**PROJECTE EXECUTIU DE MILLORA DELS JARDINS DE JOAQUIM RUYRA, UBICATS
EN LA CANTONADA ENTRE EL CARRER D'ENTENÇA I LA TRAVESSERA DE LES
CORTS**

CLAU NATURA INVERSIONS: ACT25-00455

QUADRES RESUM INFORMES PRESENTATS PER ITP

INFORME DE PARCS I JARDINS SOBRE EL PROJECTE EXECUTIU DE MILLORA DELS JARDINS DE JOAQUIM RUYRA, UBICATS EN LA CANTONADA ENTRE EL CARRER D'ENTENÇA I LA TRAVESSERA DE LES CORTS al districte de LES CORTS, ACT25-00455

AFECTACIÓ A L'ARBRAT

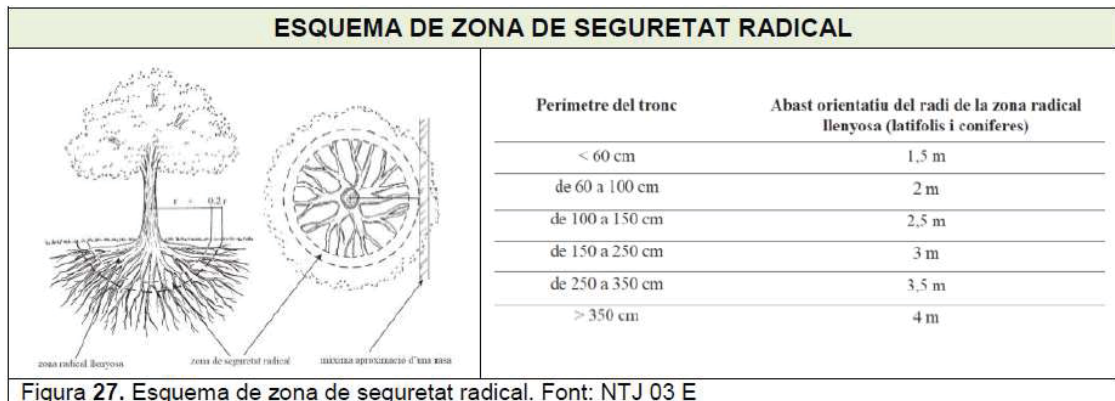
- Cal respectar les àrees de seguretat dels arbres. No s'accepta l'execució de rases ni talls dins de l'àrea de seguretat dels arbres.
- Abans de realitzar cap tipus d'excavació, caldrà identificar les àrees de protecció radical de l'arbrat existent a fi de no afectar-lo.
Caldrà tenir-ho en compte també per a l'excavació de paviment per a la substitució del sauló, per si hi haguessin arrels superficials que es poguessin veure afectades.

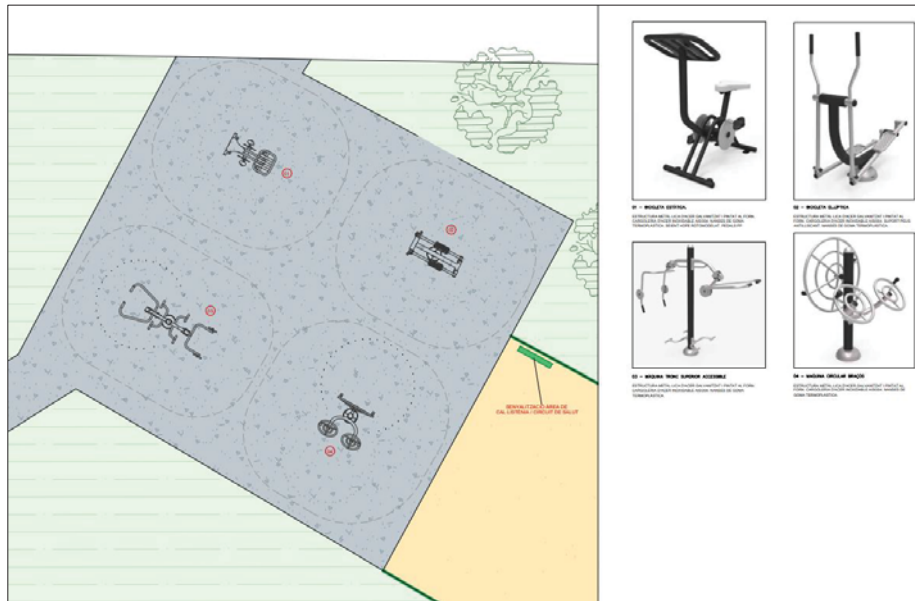
- El pòrtic de gronxador estarà format per un seient pla, un seient adult-infant i un seient niu. Hi ha alguna contradicció entre plànol i el pressupost de projecte que cal corregir.

- No és necessari marcar l'àrea de seguretat del cauçú del balancí circular amb un color contrastat, ja que aquest no presenta moviment forçat.
- Valorar incloure algun element de joc que permeti experimentar amb sorra als infants amb cadira de rodes, com una taula sorral amb accés des del sauló.

- Cal confirmar amb el certificador el gruix necessari de cauçú del pont d'equilibris, segons la seva alçada de caiguda màxima.
- Manca indicar la cota del gruix del paviment de sorra, que haurà de ser de mínim 50cm. La sorra aportada pel sorral serà sorra rosa de granulometria d'1 a 2mm, rentada i sense llims ni partícules argiloses (sorra rosa rentada de Santa Coloma).
